**LES DEUX ALPES
COMMUNE DELEGUEE DE MONT-DE-LANS**

**MODIFICATION SIMPLIFIEE N°2
DU PLAN LOCAL D'URBANISME**

01. RAPPORT DE PRESENTATION

OAP n°3 avant modification

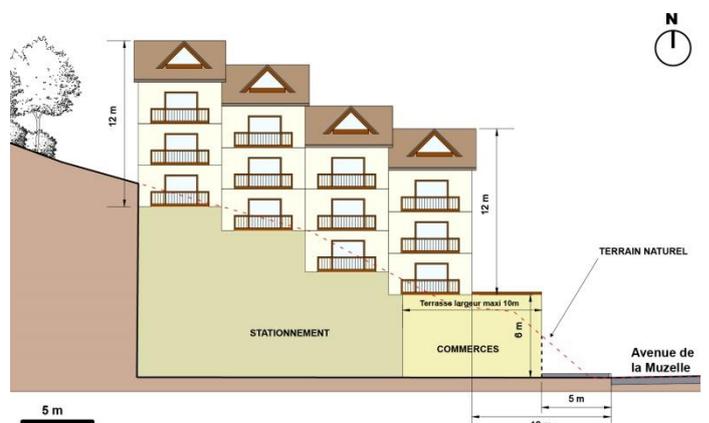
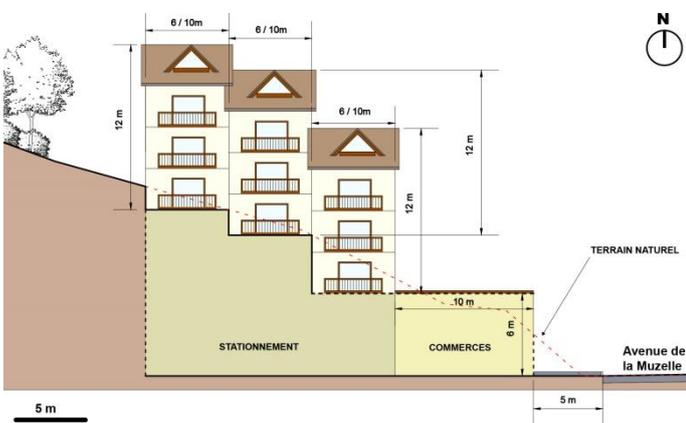
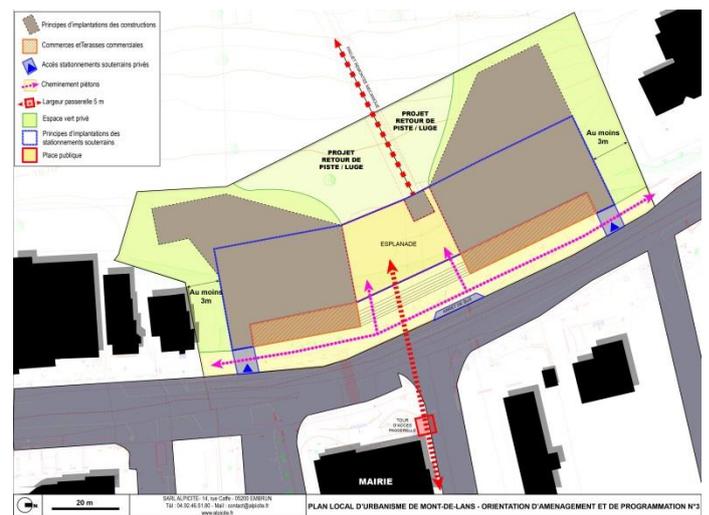
L'OAP n°3 liée à la zone AU3 avait pour particularité de conditionner l'aménagement de la zone à une opération d'aménagement d'ensemble. Or il s'avère à l'usage que le projet, sans en dénaturer l'objectif et en augmenter la capacité, peut être scindé en 3 entités : une zone bâtie au nord, une zone bâtie au sud et une esplanade publique avec remontée mécanique ou retour de piste au centre.

Afin de permettre la réalisation de ces projets qui peuvent être indépendants et réalisées dans une temporalité qui leur est propre du fait de la présence à proximité (sous l'avenue de La Muzelle de l'ensemble des infrastructures), il est proposé de ne plus conditionner l'aménagement de la zone à une opération d'aménagement d'ensemble mais à la réalisation d'une ou plusieurs opérations pouvant être réalisées indépendamment sans porter préjudice au projet initial et sans en changer la philosophie.

Par ailleurs, après analyse fine du contexte environnant et la réalisation d'une étude de programmation partielle sur le terrain, il s'avère pertinent d'assouplir l'OAP et le règlement qui est lié en ne conditionnant pas le projet à :

- un sens de faitage uniquement perpendiculaire à la pente alors que sur l'ensemble du PLU la réglementation permet d'être soit perpendiculaire soit parallèle à la pente et que sur l'avenue de La Muzelle les faitages sont également très différents. Il a donc été supprimé le sens de faitage dans le schéma de principe de l'OAP et la traduction littéraire de l'OAP a été modifiée en conséquence.

- Une emprise de construction trop précisément définit dans le schéma de principe de l'OAP. Il a été ainsi proposé de préserver les deux entités de construction au nord et au sud de l'esplanade sans imposer la réalisation de 2 bâtiments par entité car cela contrevenait à l'optimisation du foncier et à la modération de la consommation d'espaces. Le principe d'implantation a donc été assoupli en ne faisant apparaître qu'un simple polygone maximal d'implantation au nord et au sud. Par voie de conséquence, l'OAP n'impose plus que la réalisation d'un seul escalier central desservant l'esplanade au lieu des 3 escaliers initialement prévu.

- Une programmation trop stricte, c'est pourquoi elle a légèrement évolué en autorisant 1000 m² de surface commerciale au lieu de 700 m², soit + 300m² sur les 7 700 m² autorisée à l'origine (+3.9%). Cette augmentation paraissait nécessaire au regard du schéma de principe qui souhaite volontairement avoir une façade commerciale sur les entités bâties au nord et au sud du site. Après une première programmation, il s'avère que 300 m² de surface commerciale sont trop faibles par rapport à la configuration du terrain et à l'obligation d'en réaliser sur l'ensemble du linéaire.

- Une programmation trop figée, c'est pourquoi il a été précisée une ventilation des potentiels constructibles d'une façon équitable et équivalente entre les entités situées au nord du terrain et ceux situés au sud du terrain.

- en permettant la réalisation de toiture terrasse à la fois au-dessus des commerces mais également pour des jonctions entre différents bâtiments facilitant ainsi leur intégration dans la pente.

- En imposant des décrochés de toitures pour s'adapter à la pente en lieu et place des décrochés imposés tous les 6 à 10m qui semblaient trop contraignant et mal adapté à l'ensemble de la topographie du site et à la largeur de bâtiments.

- En autorisant une seconde ligne de construction non pas à 15m en recul du caniveau de l'avenue de La Muzelle mais à 10m et ce afin de permettre une meilleure adaptation des projets à la topographie du site mais aussi respecter le principe édifié sur l'ensemble du linéaire de l'avenue de la Muzelle en zone Ua avec 2 fronts bâtis respectant ce schéma. A ce titre et par dérogation aux dispositions générales du règlement, il est rappelé que la hauteur des constructions est calculée à partir du terrain naturel. Le règlement a été modifié pour rappeler qu'il s'agit d'une dérogation aux dispositions générales.

OAP n°4 avant modification

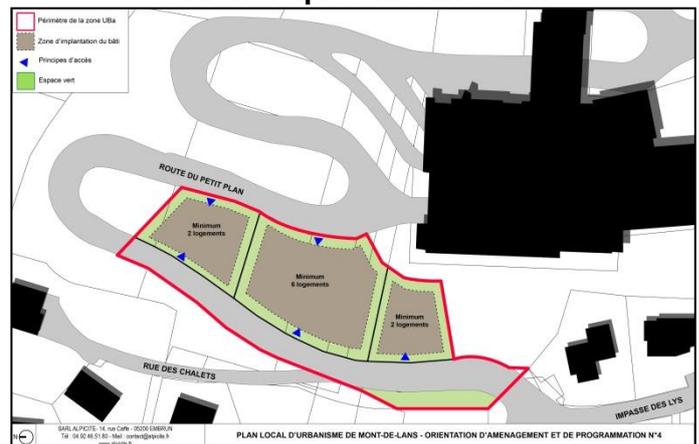
Après la réalisation des premières études il s'avère que les principes de l'OAP n°4 dans sa version en vigueur impose la réalisation d'habitat plutôt de type individuel et est qui plus est plus contraignante en terme de densité que la zone Ub classique ou aucune densité n'est imposée, ce qui est contraire aux objectifs d'origine. Face à ce constat la collectivité a décidé de faire évoluer l'OAP n°4 et le règlement de la zone Uba pour permettre d'atteindre les objectifs originels.

Il est donc proposé de supprimer les polygones d'implantation trop précis à la fois en emprise, mais également en sens d'orientation des façades qui n'étaient ni perpendiculaire ni parallèle aux courbes de niveaux et en terme d'accès.

La nouvelle proposition a pour but de garantir les capacités de constructions initiales avec le maintien d'une densité répartie sur 3 entités en fonction des caractéristiques du terrain et de s'appuyer davantage sur les règles de la zone Ub. Cette évolution n'engendre pas de diminution ou d'augmentation de la surface constructible car la densité imposée à l'échelle de la zone est identique ainsi que l'emprise au sol maximale par unité foncière.

Les principes d'accès sont garantis à travers le schéma de principe d'aménagement en tenant compte de la réalité du terrain et des accès possible depuis le domaine public.

Compte tenu de la topographie très prononcée du site mais aussi de la volonté de la commune de ne pas trop massifier l'opération, il a été décidé d'imposer un recul d'au moins 3m des limites ce qui est inférieur à la zone Ub mais moins contraignant que l'OAP présente.

Enfin, pour assurer une intégration paysagère optimale la règle relative à la plantation d'arbres a été liée à la surface d'espaces libres et non de plancher car cette dernière règle impliquée une plantation trop importante (estimation sur la base du règlement initial pour la création de 10 logements de 70 m² de SdP chacun = 700 m² = 15 arbres minimum, avec la nouvelle règle environ 12 arbres).

Par ailleurs, il existait une erreur matérielle entre le périmètre de l'OAP et celui de la zone Uba présent sur le plan de zonage. Le bon périmètre étant celui du plan de zonage. Le périmètre de l'OAP a été modifié.

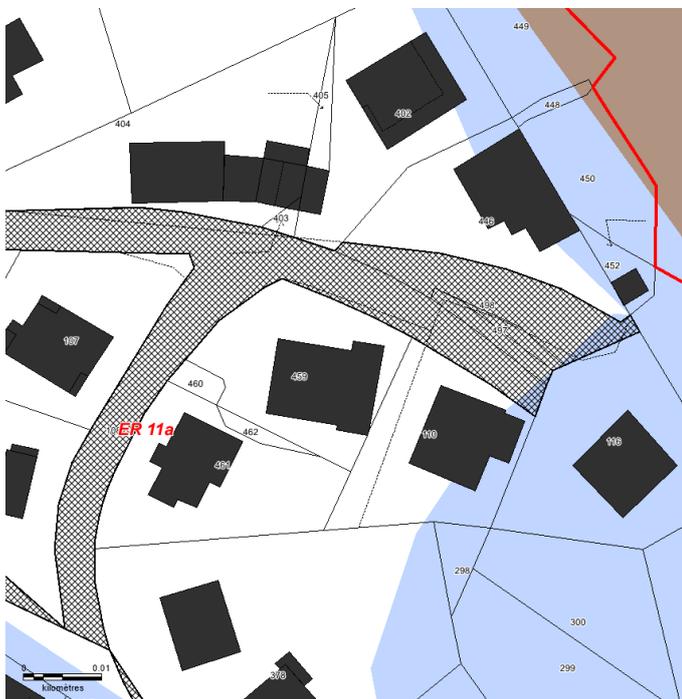
L'emplacement réservé avait uniquement pour destination la création d'un cheminement piétonnier. Or il s'avère qu'il s'agit à la fois d'envisager un cheminement piétonnier mais aussi la création d'une voie routière. Il s'agit d'une erreur dans le cadre de l'élaboration du PLU. Cette voie routière puis piétonne existe aujourd'hui en grande partie

Aussi, la présente modification porte simplement sur l'ajout de la mention création d'une voirie afin de permettre ce projet. L'emprise est inchangée, ainsi que le destinataire.

ER 11a avant modification

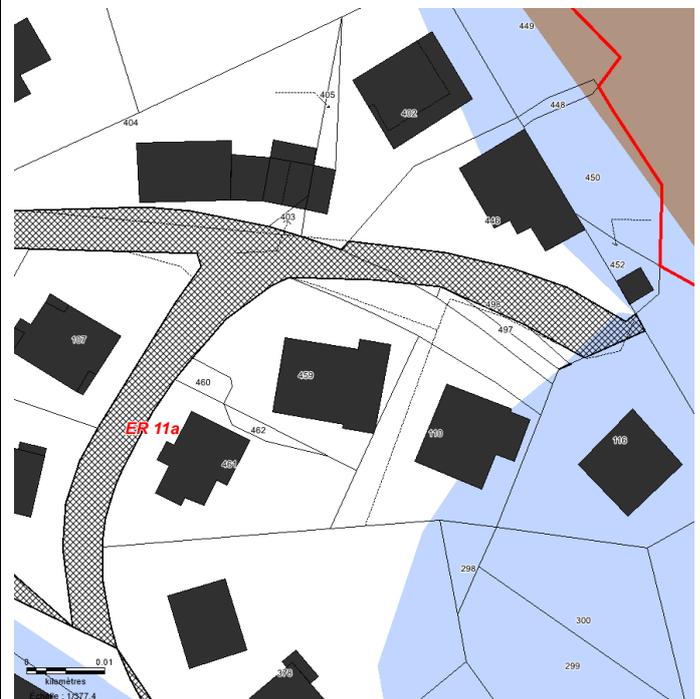
L'emplacement réservé n°11 a pour but de régulariser et d'aménager la voie de desserte existante du Grand Plan. Des opérations foncières sont en cours. Afin de garantir la desserte de l'intégralité des terrains selon un gabarit de voie adaptée, il s'avère inutile et peu justifiable de maintenir une partie de l'emplacement réservé n°11a qui sur un secteur précis à une largeur de 11m alors que la collectivité a établi son besoin autour de 6m pour permettre le maintien et la réalisation d'une voie à double sens en toute saison. Par voie de conséquence, il est proposé de diminuer l'emprise de l'emplacement réservé 11a au droit des parcelles AK459 et AK110. De plus ce tracé est plus adapté à la réalité du terrain et à l'emprise actuelle de la voie.

Cette évolution entraîne une diminution de 214 m² de surface de l'emplacement réservé 11a, ce qui augmente le potentiel constructible à l'échelle de la zone de 0.17%.

Extrait de la carte des servitudes de La Préfecture de l'Isère

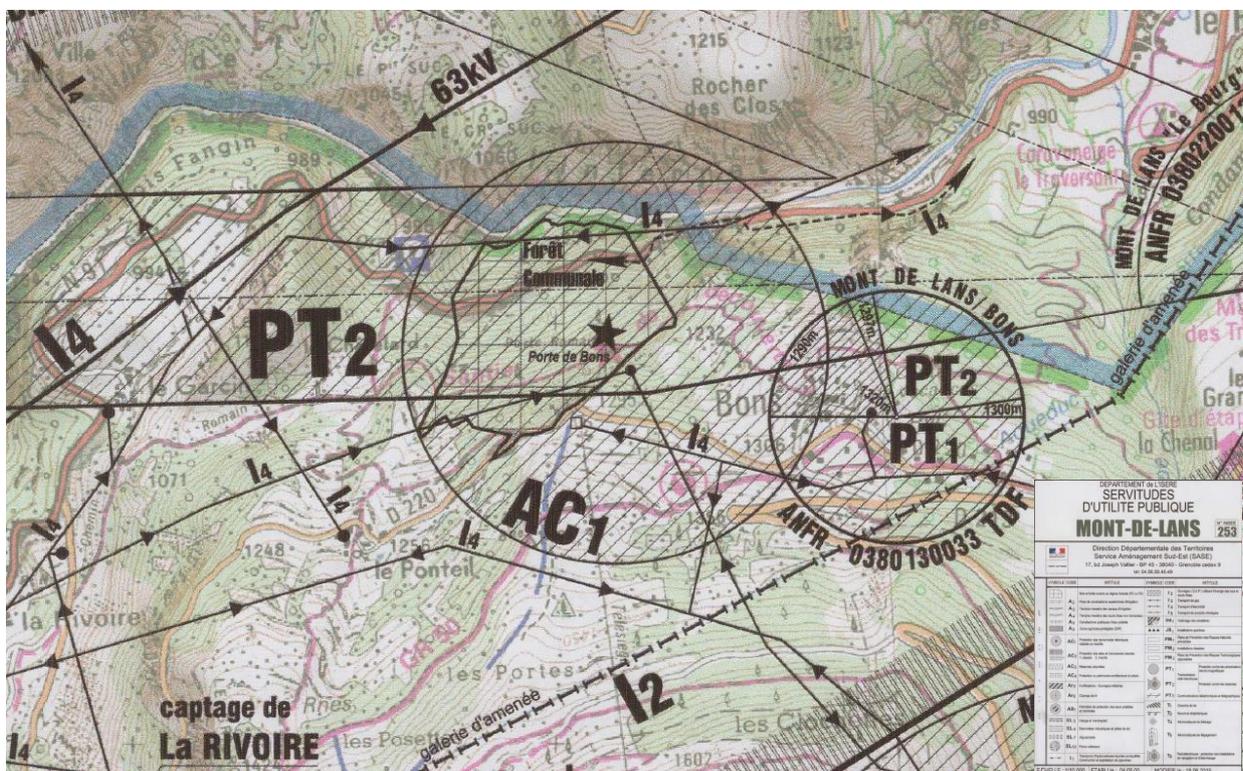
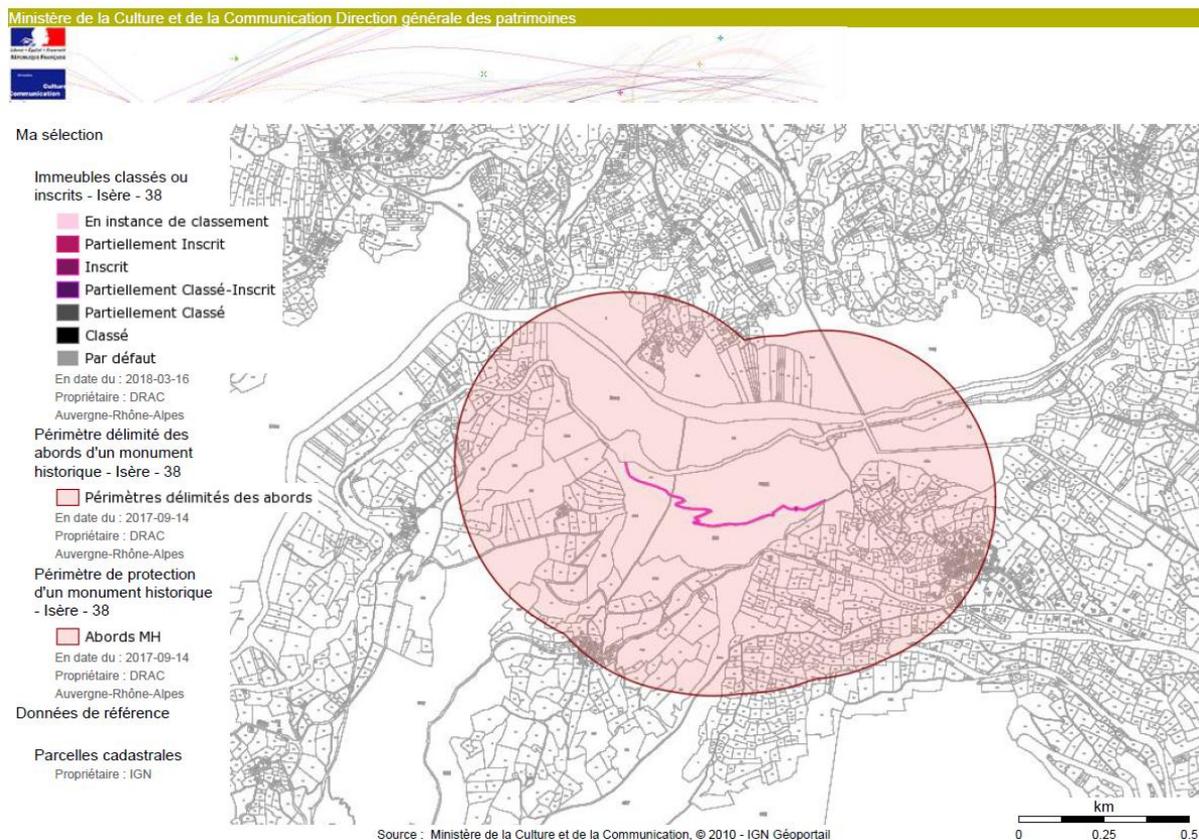
Par ailleurs, la commune s'est aperçue d'une erreur dans la retranscription de la servitude AC1 dans la carte des servitudes fournie par La préfecture de l'Isère. Il s'avère que ce n'est pas uniquement la porte romaine de Bons qui est classé mais également le chemin d'accès, dite voie romaine. Par voie de conséquence le périmètre est nettement plus important.

Par voie de conséquence les annexes du PLU sont complétées par l'ajout de la carte précédente à l'annexe 5.1.5 dans l'attente de l'actualisation de la carte des servitudes fournie par La Préfecture de l'Isère.

Etat « zéro » - Terrain naturel avant travaux

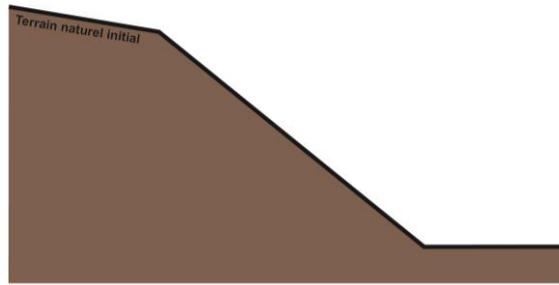
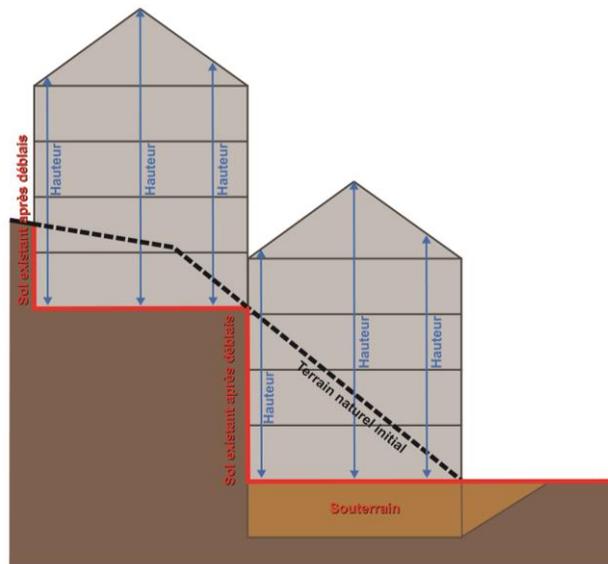
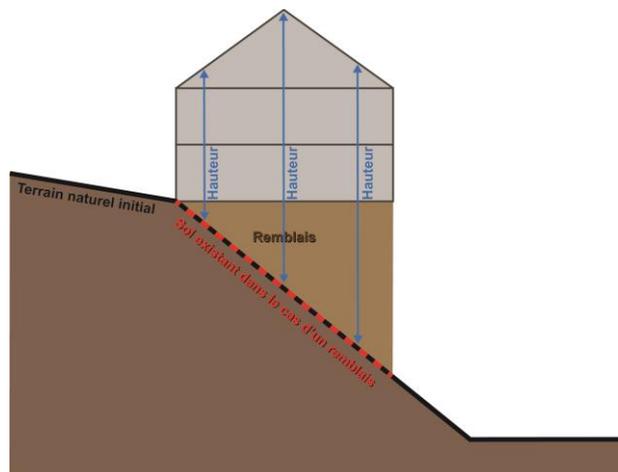
La règle actuellement opposable de la hauteur semble être trop soumise à interprétation et incompréhension à la fois sur ce que constitue le sol existant à partir duquel la hauteur est calculé mais également sur la localisation du point de calcul de la hauteur. Pour mémoire, la règle applicable depuis l'élaboration du PLU est la suivante :

A la lecture de cette définition les termes posant problèmes sont :

- Le sol existant : qu'est-il exactement ?
- Mesurée verticalement entre tout point du sol existant et le point le plus haut de la construction ? Point le plus haut à la verticale du sol existant ou le plus haut du plus haut de la construction ?
- Question relative aux souterrains ? Quand est-on en souterrain ?

Face à ces questions la collectivité a décidé d'éclaircir la règle en la rendant plus pédagogique et en la simplifiant. Il a été décidé de préciser ce qu'est le sol existant à travers des croquis mais également de simplifier le calcul de la hauteur en précisant que celui-ci s'établit verticalement en tout point de la construction avec le sol existant.

« La hauteur est mesurée verticalement en tout point de la construction par rapport au sol existant, ouvrages techniques et cheminées exclues.

Par sol existant il faut considérer :

- Le terrain obtenu après terrassement dans le cas où la construction réclame un déblai par rapport au terrain naturel ;

- Le terrain naturel avant terrassement dans le cas où la construction réclame un remblai sur le terrain initial ;

Il est précisé que les souterrains (c'est-à-dire un ouvrage construit au-dessous du sol existant précédemment défini sans qu'aucune partie ne soit émergente) et les pentes d'accès aux souterrains par rapport au sol existant ne comptent pas dans le calcul de la hauteur.
